Parts Bulletin

PB23-022 23/10/3

件 名: TOCS4.3"LCD ディスプレイ用リードワイヤ（ダイオード入り）の設定

該当モデル: MFS 25/30D, MFS 40/50A, MFS75/90/115/140A

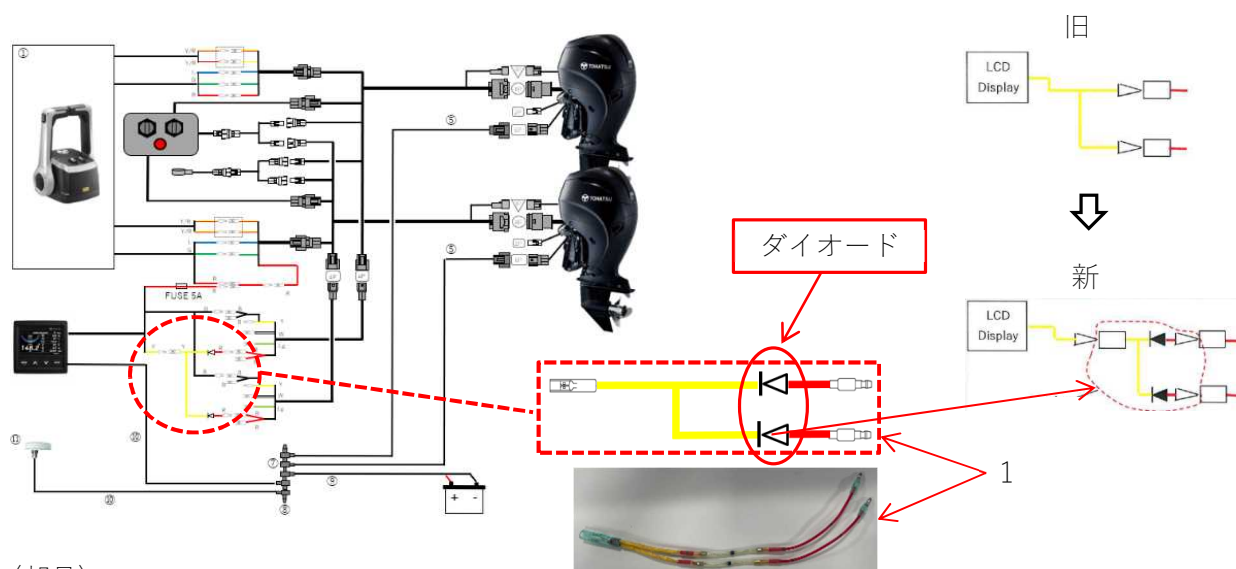
TOCS4.3"LCD ディスプレイを2基掛けで使用するとき、下記の配線図（両方の船外機のキー操作とディスプレイの ON/OFF が連動する。）の様に接続した場合、どちらか一方の船外機をキー ON にすると、もう一方の船外機も ON 状態になってしまいます。

この誤作動を防止する為、ダイオード付きリードワイヤを新規設定します。
